סדר יום ועדת שימור	
תאריך	28.7.24
סוג דיון	ועדת שימור
מספר ועדה	7
מספר תיק שימור	6343

נתונים כלליים	
כתובת	זכרון טוביה 37
שם המבקש	עורכי בקשה: מרים לב צנעני
סיבת הפניה	תמ"א 38
מספר תכנית	15789
סמכות	מקומית
איש קשר במחלקת השימור	אדר' שחר פוני

עיקרי התכנית ומטרותיה:	
מהות הבקשה: "הריסת מבנה קיים, תוך שימור חזית, והקמת מבנה חדש בן 2 קומות וגג רעפים מוגבה מעל קומת מסד בהתאם לתמ"א 38/2"	
התייחסות למבנים ואתרים לשימור: המבנה בעיר ההיסטורית	
שימור סטטוטורי	החזית הדרומית של המבנה מסומנת כחזית לשימור
רשימת שימור	לא מסומן ברשימת שימור אך כולל אלמנטים בעלי ערך רב לשימור
מבנה היסטורי	כן. בין השנים 1891 ל 1910
תיק תיעוד	קיים
התייחסות למסמכים/הרמוניקה מיום: 20.9.23	
מצב מוצע: הבקשה מציעה הריסת המבנה הקיים תוך שימור החזית הדרומית של המבנה בלבד. הבינוי החדש המוצע כולל 3 קומות בפועל (2 קומות + גג רעפים המוגבה ב 1.50 מ') בנוסף, מציעה התכנית קומת מרתף שתקרתה גבוהה ממפלס הרחוב בכ 1.4 מ'. השטח העיקרי המבוקש: 187 מ"ר. שטח שירות: 154 מ"ר. אחוזי בניה מוצעים: 309% מירביים.	
מצב קיים: המבנה ממוקם בשכונת "זכרון טוביה", בחלקה המזרחי של שכונת "נחלאות". השכונה הוקמה בשנת 1891 ביוזמתו של יוסף ריבלין. השכונה נבנתה במתכונת של שכונת חצר, אך בנייתה כמבני היקפי סגור לא הושלמה מעולם והיא נותרה "מפולשת" מצידה הצפוני.

חזית דרומית חלופית

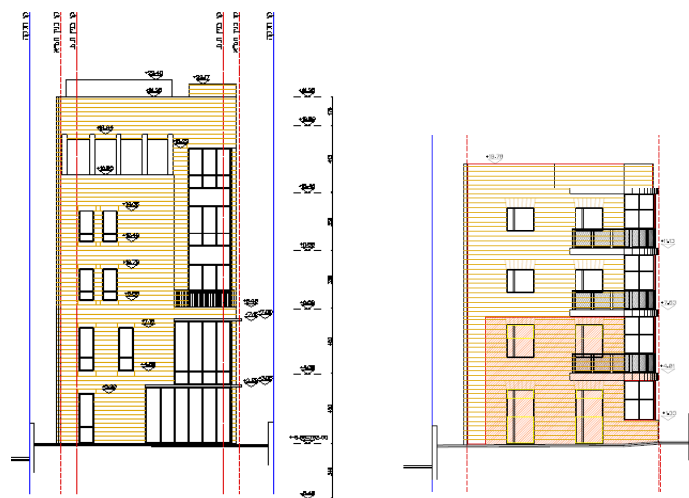
- א. שימור של החזית הדרומית והחזית המזרחית של המבנה במיקומם הנוכחי ללא פירוק והרכבה.
- ב. תוספת בניה מעל המבנה עד לגובה כולל של 4 קומות (כולל קומת הקרקע) לכל היותר, בהתאם למרקם השכיח בשכונה: ראו להלן "חזית דרומית חלופית", ו"חזית מזרחית חלופית" מול החזיתות המוצעות).

שימור מאסת הבניה (4 קומות לכל היותר) וכן סגנון הבניה, תוך שימור 2 החזיתות, ישתלב ללא ספק באופן נכון יותר במרקם השכונתי המקורי.
